Autorité environnementale

Avis délibéré de l’Autorité environnementale sur la restructuration des ateliers RATP sur le site de Vaugirard (75) -

Actualisation des avis n°2015-38 et n°2018-98

n°Ae : 2020-08

Figure 7 : Phasage comparé des travaux et de la livraison des lots. Source : dossier. Les phases d'exécution de travaux postérieures à la livraison des lots habitables sont désignées par des traits fléchés ajoutés par les rapporteurs.

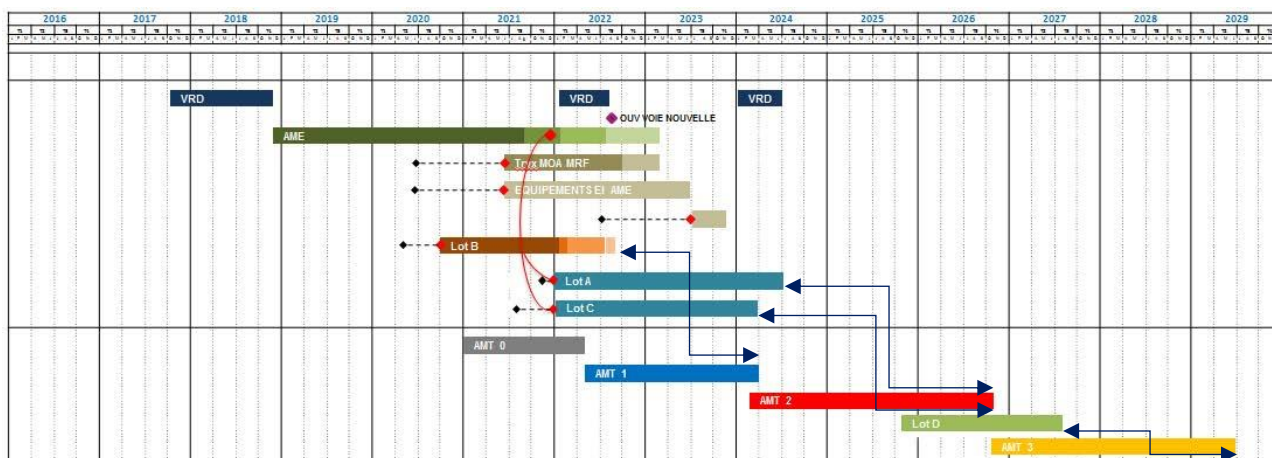
L'Ae relève que le phasage de la livraison des lots pourrait constituer la principale mesure d'évitement des différents risques et nuisances liés à ces travaux. Un arrosage des sols est prévu pour limiter l'envol de poussières. Les prescriptions qui seront appliquées à l'AME doivent conduire à apporter les réponses à cette question pour les lots B et C. Des mesures de compensation (relogement temporaire, par exemple) pourraient être envisagées pendant les phases les plus bruyantes ou les plus à risque.

L'Ae recommande de :

- **décomposer l'analyse des nuisances et des risques de la phase de travaux pour les futurs occupants des lots, selon la programmation prévue ;**
- **présenter des mesures d'évitement, de réduction et le cas échéant de compensation pour les impacts et les risques liés aux travaux pour les habitants des lots du projet qui y seront exposés.**

Figure 8 : Un exemple d'histogramme présentant les résultats de la modélisation des impacts sonores du projet. Source : étude acoustique et vibratoire

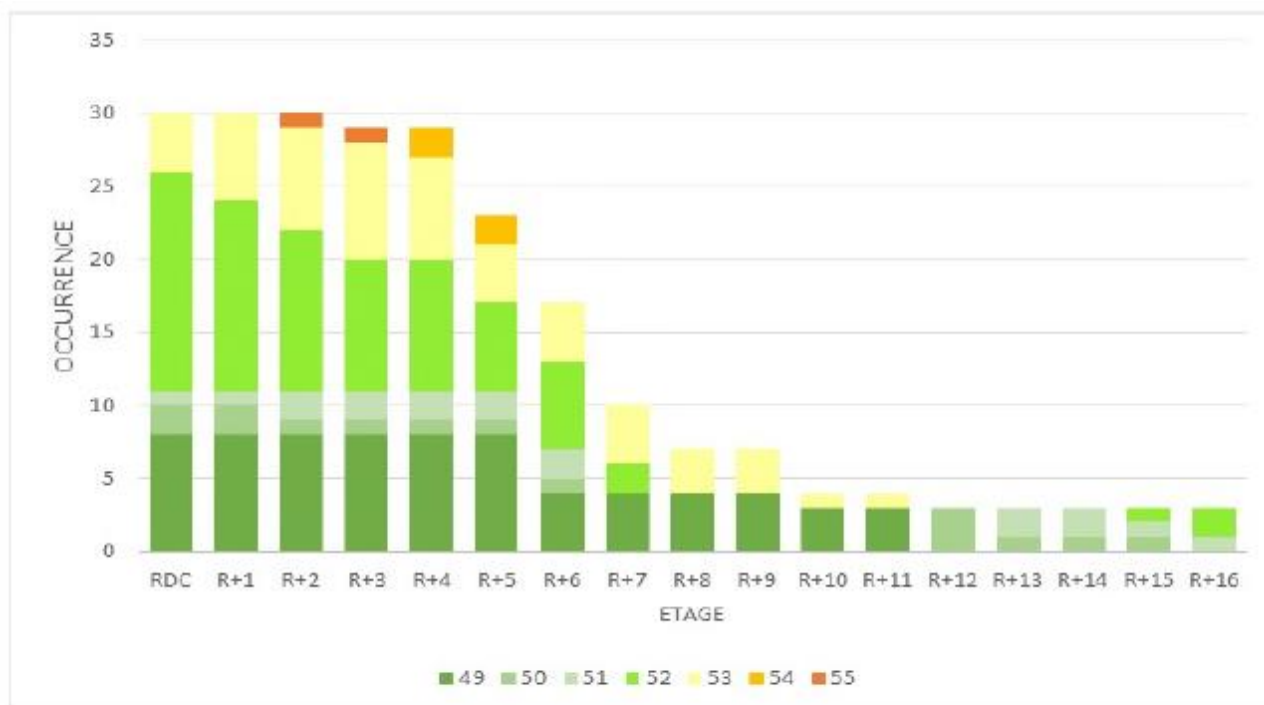
L'étude d'impact extrait de l'annexe quelques graphiques peu compréhensibles. La reprise des histogrammes les plus représentatifs de la période diurne et de la période nocturne et, surtout, de la compilation des conclusions synthétiques serait beaucoup plus accessible pour le public. Il ressort ainsi que, pour trois récepteurs (D pour les deux périodes, C et U pour la période nocturne³⁰), certaines émergences dépasseraient 5 dB(A) ; des dépassements pour certaines fréquences sont également signalés pour les mêmes récepteurs ainsi que pour d'autres récepteurs du lot B.

L'Ae recommande de présenter de façon plus didactique les résultats de l'annexe dédiée au bruit.
